LABORATORIO NACIONAL
DE MATERIALES Y MODELOS ESTRUCTURALES

Informe: LM-IG-02-2021

Informe de visita de campo: Proyecto OBIS Lote 1

Figura 10. Armadura de pilotes preexcavados

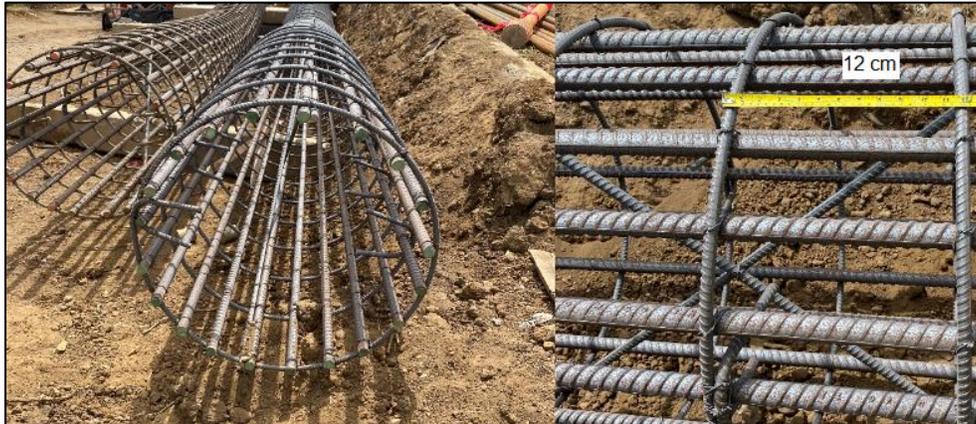
En general, los pilotes preexcavados se encuentran ubicados de manera adecuada, las perforaciones se observan limpias, secas y sus paredes estables. El acero de refuerzo se encuentra armado según lo indicado en planos en cuanto a espaciamiento y número de varillas. No se observa corrosión en las varillas ni en los aros de la armadura, esto se puede observar en la Figura 10.
